## **Informe valoratiu de les observacions a la revisió i actualització dels mapes de perillositat i risc d'inundació del districte de conca fluvial de Catalunya (2n cicle), presentades per Martorell Viu**

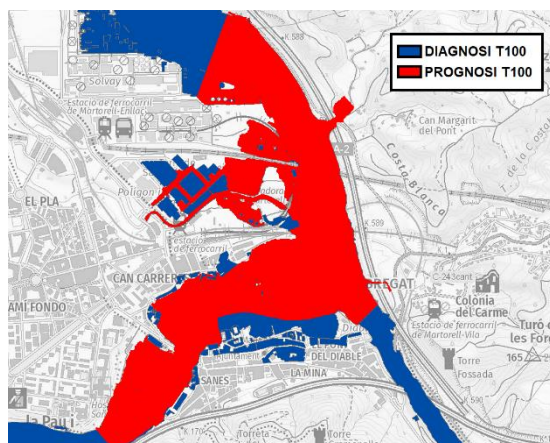
- En relació a l'estudi "*Anàlisi de la millora hidràulica de la confluència dels rius anoia i Llobregat en el TM de Martorell*" realitzat per l'ACA al 2017, s'assenyala que la topografia utilitzada per l'elaboració del model digital del terreny de la modelització matemàtica no representa la realitat de la zona simulada:

- La mota de protecció de l'Horta s'ha suprimit, per tant, no ha de ser representada.
  - L'amplada del riu Anoia és d'aproximadament e 100 m.
  - No es representa la nova terrassa amb terres superposades al costat de la zona urbana.

- Les fonts d'informació cartogràfica de base emprades per a l'elaboració del model digital del terreny (MDT) que dona suport a la modelització hidràulica amb Iber de l'aiguabarreig de la confluència del riu Anoia i Llobregat, han estat les següents:

- MDT 2x2 ICGC (MET-2 v1.0, data vol LiDAR 2008)\*
- Cartografia topogràfica 1:1.000 de l'ICGC (CT-1M) v2.1, de 2014
- Mapa de Cobertes del Sòl del CREAM (4a Edició, 2009)
- Representació de 11 estructures hidràuliques que interfereixen amb l'espai fluvial

\* Es va modificar l'MDT en l'entorn de la plataforma de l'AVE, al marge dret del Llobregat, donat que l'MDT original el considerava totalment permeable. Tanmateix es van eliminar els edificis de l'MDT representant-los segons el seu contorn obtingut de la topografia 1:1000 disponible.

Comparació inundabilitat Diagnosi-Prognosi per 100 anys de període de retorn.

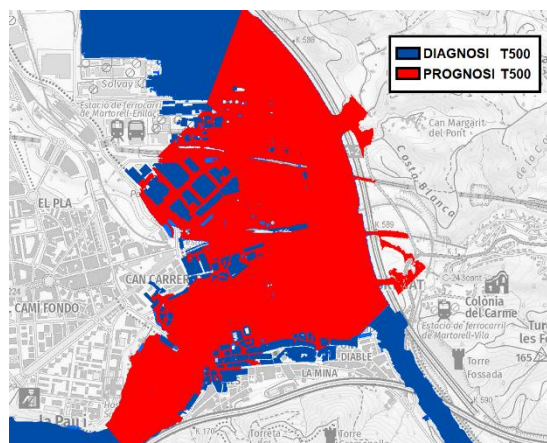
Així mateix, es considera que s'hauria d'incloure al model les obres recentment executades a la zona de flux preferent (ZFP), com ara el Parc de l'Anoia (2019), la consolidació de motes, el nou gimnàs de la vila, aparcaments al parc de Pontarró, aparcaments al costat del domini públic hidràulic (DPH) a la zona de Can Carreres així com la nova palanca de Can Carreres en DPH.

Per a la definició de la **diagnosi d'inundabilitat** es fa servir una malla de càlcul obtinguda a partir de les bases d'informació topogràfiques esmentades i les modificacions realitzades per tal de adequar-ho a la realitat del moment. En aquest sentit s'informa a Martorell Viu que es van tenir en compte aquelles actuacions esmentades al punt 12 de l'al·legació presentada (Parc de l'Anoia, nou gimnàs de la vila, horts de la Vila, aparcaments al parc de Pontarró, aparcaments al costat DPH a Can Carreres, nova palanca de Can Carreres en la DPH).

Per tant, totes aquelles actuacions valorades al document de prognosi queden fora d'aquesta definició (reculada de motes i rebaix de cota de les terrasses), tal i com es pot veure a les figures a continuació:
